**AVIS RELATIF À LA PROTECTION
CONTRE LES EVENTUELS EFFETS NOCIFS ET NUISANCES
PROVOQUÉS PAR LES RAYONNEMENTS NON IONISANTS
GÉNÉRÉS PAR DES ANTENNES ÉMETTRICES STATIONNAIRES**

Commune : REBECQ - Exploitant : ORANGE

**Référence exploitant : 267W1_3 & 32267W1_3 & 42267W1_3 &
52267W1_1**

Rapport n° 282 / 2025

Figure 2 : Vue en plan des installations d'antennes dans un rayon de 300 mètres autour de l'installation faisant l'objet de la demande d'avis

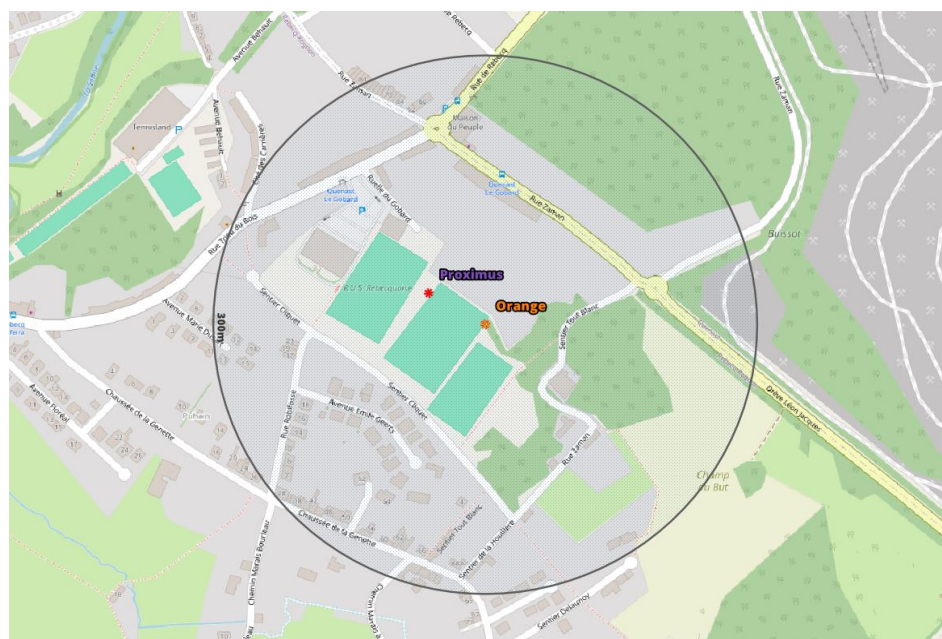
Le plan en projection verticale de la figure 2 indique la localisation des installations d'antennes émettrices stationnaires visées par le décret et situées dans un rayon de 300 mètres autour de l'installation référencée dans le paragraphe 2 et localisée au centre du cercle. Les données de localisation de ces antennes et les avis correspondant sont accessibles via le cadastre en ligne des antennes émettrices stationnaires⁸. Les installations prises en compte dans l'évaluation du respect de la limite cumulative sont les installations d'antennes émettrices déclarées en service par l'exploitant à la date du présent avis, à l'exception de l'installation référencée dans le paragraphe 2 et éventuellement d'autres installations ayant fait l'objet d'une demande d'avis à la même date et qui sont situées à l'intérieur de la zone de 300 mètres de rayon.

- a) il y a au plus 4 installations d'antennes émettrices stationnaires présentes dans la zone d'évaluation de 300 mètres de rayon représentée dans la figure 2, y inclus l'installation référencée dans le paragraphe 2 : la limite cumulative définie à l'article 4, §2 du décret est nécessairement respectée dans les lieux de séjour à l'intérieur de la zone d'évaluation de 300 mètres de rayon ;

- b) il y a exactement 5 installations d'antennes émettrices stationnaires présentes dans la zone d'évaluation de 300 mètres de rayon représentée dans la figure 2, y inclus l'installation référencée dans le paragraphe 2 et il existe, pour 3 ou 4 de ces installations, un avis attestant le respect de la limite abrogée de 3 V/m : la limite cumulative définie à l'article 4, §2 du décret est nécessairement respectée dans les lieux de séjour à l'intérieur de la zone d'évaluation de 300 mètres de rayon ;

- c) dans tous les autres cas, il a été vérifié que la limite cumulative définie à l'article 4, §2 du décret n'est pas dépassée dans les lieux de séjour sur base du nombre d'installations localisées dans la zone d'évaluation de 300 mètres de rayon représentée dans la figure 2, de leur localisation ainsi que des données inscrites dans la figure 1 et au paragraphe 4 du présent avis et dans les avis attestant le respect de la limite par installation ou de la limite abrogée de 3 V/m relatifs aux autres installations reprises dans la figure 2.

Compte tenu des considérations ci-dessus, il apparaît que l'intensité du rayonnement électromagnétique généré, dans les lieux de séjour situés dans un rayon de 300 mètres autour de l'installation référencée dans le paragraphe 2, par l'ensemble des antennes émettrices stationnaires de l'ensemble des exploitants du même site d'antennes émettrices stationnaires respecte la limite fixée à l'article 4, § 2 du décret.
